Техническое замечание: BG 2000 S

INFO – ИЗМЕНЕНИЕ ЭЛЕКТРОНИКИ УПРАВЛЕНИЯ

BG 2000 S 100

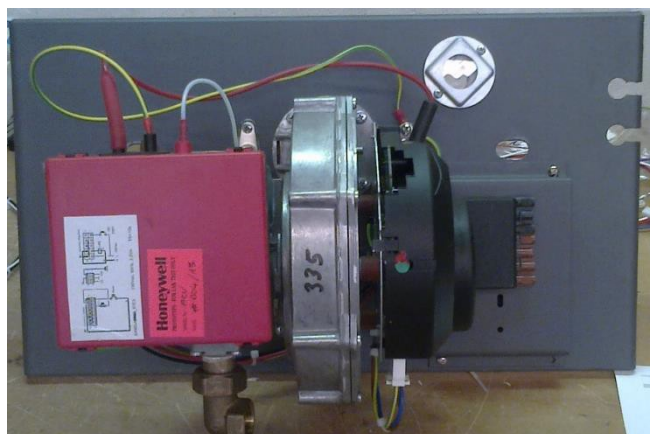
Ранее на горелки BG 2000 S 100 устанавливался блок управления с кодом **5476V016**.

В новой версии горелки V13 произведена замена блока управления и добавлен трансформатор розжига.

Новые коды:

Блок управления -	537D8189
Трансформатор розжига -	537D8188

Газовые клапаны данной горелки не подверглись изменению, электрическая проводка была заменена в соответствии с новым блоком управления.
